質 疑 回 答 書

工事名又は業務名
吹田市立千里丘中学校運動場ナイター施設LED照明設備更新工事

図番E-04 附近見取図・注意事項・照明器具姿図

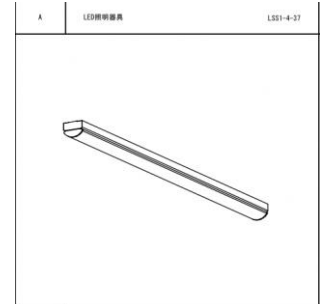
照明器具 A LED照明器具 LSS1-4-37 に
更新する 場所(部屋名)が図面では確認できません。
この照明器具を敷設する
場所(部屋名)、台数についてご教示ください。

また、この照明器具を更新するにあたり、
配管配線、配線器具などはすべて
既設流用と認識してよいですか。
認識が異なる場合、詳細をご教示ください。

工事対象外です。

コンクリートポール装柱図(改修・撤去)

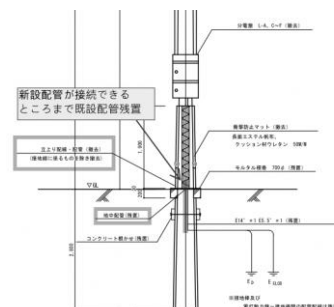
図に赤色で色塗りした地中内の埋設配管は既設残置とし、地上では、新しい配管が接続できる高さまで立ち上がったとまで残置として、それ以降の配管は分電盤まで撤去すると理解してよいですか。

ご理解のとおりです。

配置図

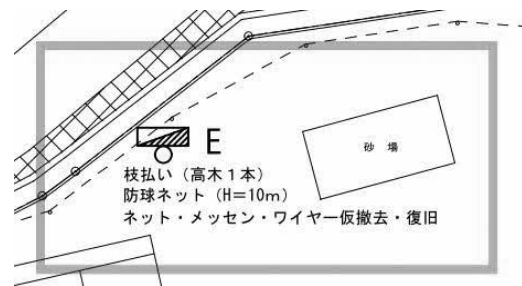
赤枠で囲った 防球ネット 仮撤去・復旧 ですが、この作業の意図についてご教示ください。

また、仮撤去した後は 何らかの作業が完了するまで防球ネットは 仮撤去された状態を維持しておいても問題ないですか。
(その日の作業の終わりに 防球ネットを復旧させる必要はないと考えてよいですか)

防球ネットの仮撤去・復旧は分電盤や配管、配線作業に支障となるためです。
その日の作業の終わりに防球ネットを復旧させる必要はありません。
